개량형 제어실의 전산화절차서 평가
Evaluations of the Computerized Procedure System
at an Advanced Main Control Room

민대환*, 정윤형**, 김복렬**

<그림 2: LOCA-단계 1의 화면 구성>

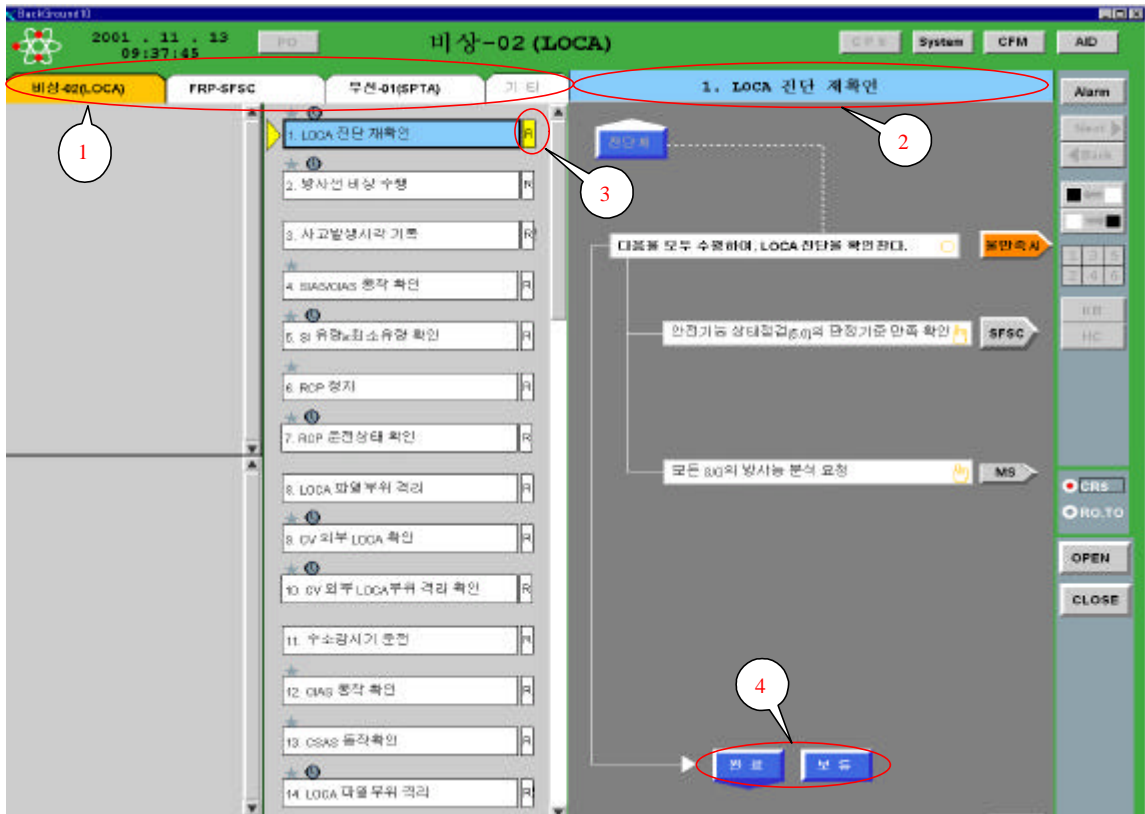
① 다수의 절차서가 open되어 있는 경우에, 현재 화면에 보여주는 절차개요창 (Procedure overview pane)이 어느 절차서 인지를 표시하기 위해 tab(제목 부분)의 색상을 진노랑색으로 하여 눈에 띈다. 하지만, 선택된 절차서의 tab과 절차개요창이 떨어져 있어서 열린 절차개요창이 어느 절차서인지의 표시가 바람직하지 않다.

② 절차개요창 위의 tab들과 현행단계창(current step pane)의 상단부의 tab이 간격도 없으면서 모양이 큰 차이가 없어서 좀 더 확실한 시각적 구분을 할 수 있도록 하는 것이 바람직하다.

③ RO나 TO의 현재 단계를 표시하는 mark로 단계 실행 운전원을 나타내는 상자의 색상을 모두 노란색으로 채워서 표시하고 있는데, CRS가 RO나 TO의 현재 단계를 구분하여 파악할 수 없다.

④ '완료', '보류' 단추(button)의 간격이 너무 좁고 모양이 유사하다 (LOCA 단계 2, 3, 11의 화면에서도 나타남).

추천안: 일반적으로 tab과 절차개요창의 배경색을 동일한 색으로 하는 것이 바람직한데(NUREG-0700 1.1-33), tab의 바탕색을 진노랑색으로 하는 것은 내용보다 바탕색이 시선을 끌게 되어 바람직하지 않다 (NUREG-0700 1.1.-48). tab의 바탕색을 절차개요창의 배경색과 동일한 옅은 회색으로 하고 tab의 label인 '비상-02(LOCA)'라는 문자의 색상을 진노랑색으로 하고 다른 tab과의 구분선(demarcation line)을 절차개요창의 끝까지 긋는 것이 바람직하다(NUREG-0700 1.1-16).

추천안: 절차개요창의 tab 크기를 조금 줄여 현행단계창의 tab과 간격(blanks) 을 두고 (NUREG-0700 1.1-16), 현행단계창의 tab 모양을 절차개요창의 tab 모양과 달리, 예를 들면 사다리꼴로 바꾸는 방안을 생각해 볼 수 있다 (NUREG-0700 1.1-33).

추천안: RO와 TO의 현재 단계를 다른 색상으로 표시하는 것은 전체 화면의 사용 색상의 종류가 너무 많아져 바람직하지 않다. RO의 위치가 좌측이므로 RO의 현재 단계에는 좌측 빗금으로 표시하고, TO의 위치는 우측이므로 TO의 현재 단계에는 우측 빗금으로 표시하며, RO와 TO의 현재 단계가 동일하면, 좌측 빗금과 우측 빗금을 겹쳐 표시하는 방안을 생각해 볼 수 있다 (NUREG-0700 1.1-33).

추천안: '완료', '보류' 단추의 간격과 위치를 LOCA-단계 6에서와 동일하게 하여(그림 3 참조) 일관성을 유지하는 것이 바람직하다 (NUREG-0700 1.1-2).

<그림 3: LOCA-단계 6의 화면>

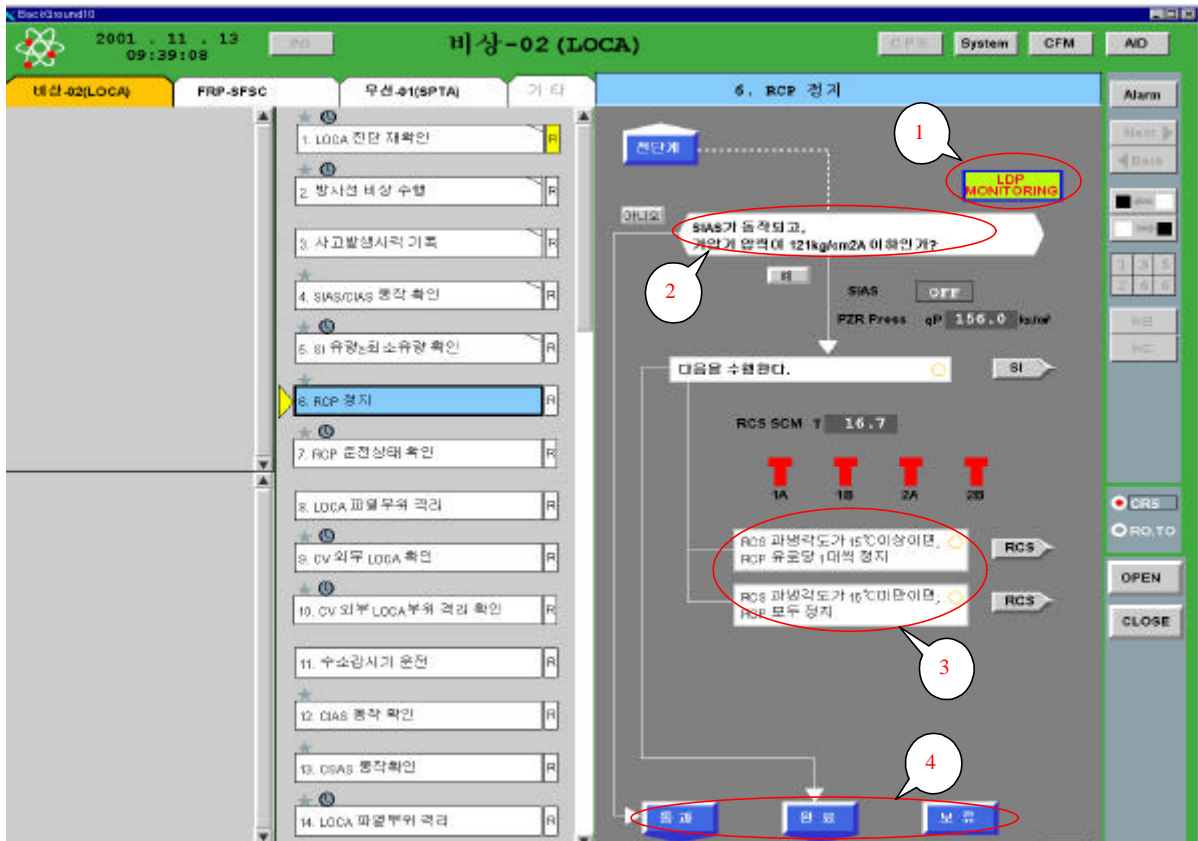
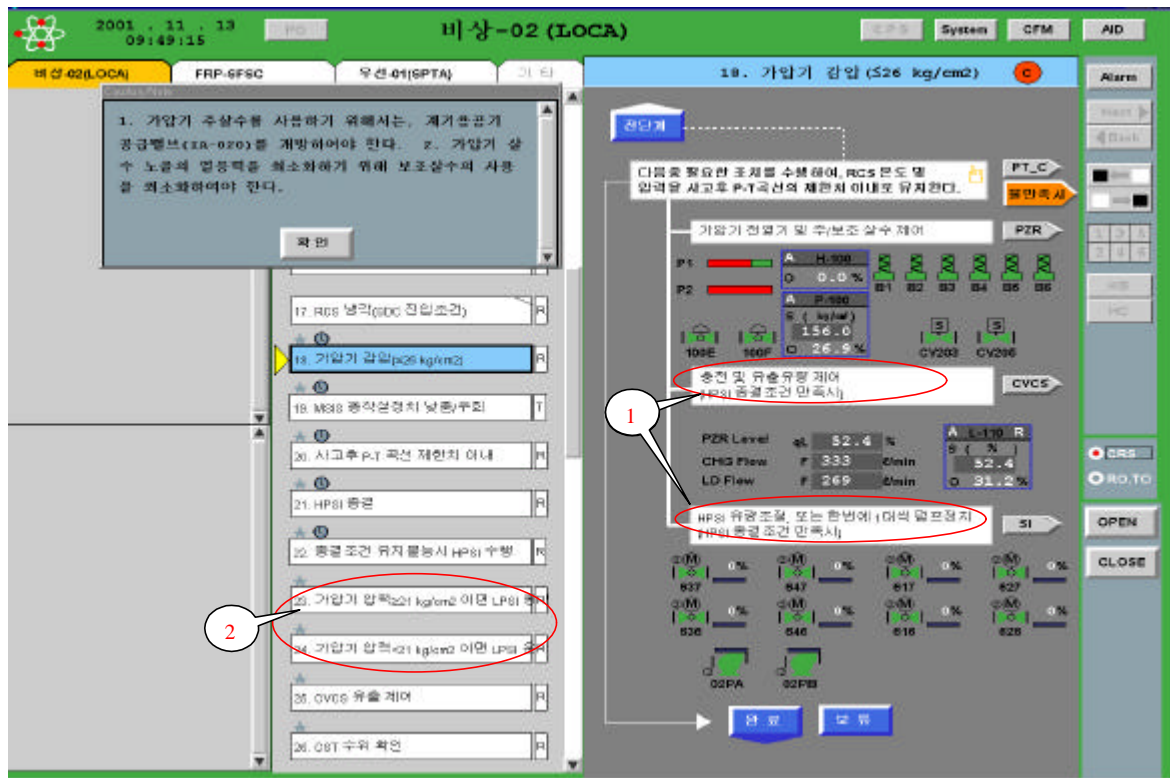
① LDP Monitoring을 권고하는 메시지가 깜박거리(blinking), 색상이 눈에 띄어 saliency 효과는 좋은데 (NUREG-0700 1.1-39), LDP Monitoring을 권고하는 수준이고 강제하는 수준은 아니다.

② 하나의 부단계(substep)에서 두가지 조건을 검사하는 것은 바람직하지 않다.

③ RCS 과냉각도가 15도 이상인지 이하인지에 따라 적절한 대수의 RCP를 정지시키는데, 선택구조로 되어 있지 않고 순차구조로 되어 있어 둘 다 모두 수행해야 하는 것처럼 보이지만 실제로는 둘 중의 하나만 실행한다.

④ ‘통과’, ‘완료’, ‘보류’ 단추가 너무 유사하다.

추천안: 단계6을 수행하기 전에 반드시 LDP monitoring을 하도록 강제하는 수준이 바람직하면, 아래에서 가압기 압력을 보여주지 말고 입력시키든지 확인 단추를 누르도록 하는 것이 좋다. 권고하는 수준이 바람직할 지, 강제하는 수준이 바람직할 지는 의사소통의 필요성, 상황파악(situation awareness)에의 기여도, 편리성 등을 전체적으로 고려하여 결정되어야 한다.

추천안: 두개의 조건으로 분리하여 두개의 부단계를 만들어 하나의 부단계에서는 하나의 조건만을 검사하도록 표현해야 한다 (NUREG-0700 1.2.7-2).

추천안: 선택구조로 표현하려면 더 많은 공간을 필요로 하는데 이 화면은 공간이 부족하지 않고, 선택구조의 일관성을 위해 자연스럽게 해독이 가능한 선택구조로 표시하는 것이 더 바람직하다 (NUREG-0700 1.1-35).

추천안: 단추의 모양이나 배경의 색, 명암, 질감을 달리하는 것을 생각해 볼 수 있다. ‘통과’, ‘완료’ 단추의 모양을 ‘전단계’ 단추의 모양과 대칭인 모양을 하는 것도 하나의 대안이다 (NUREG-0700 1.1-33).
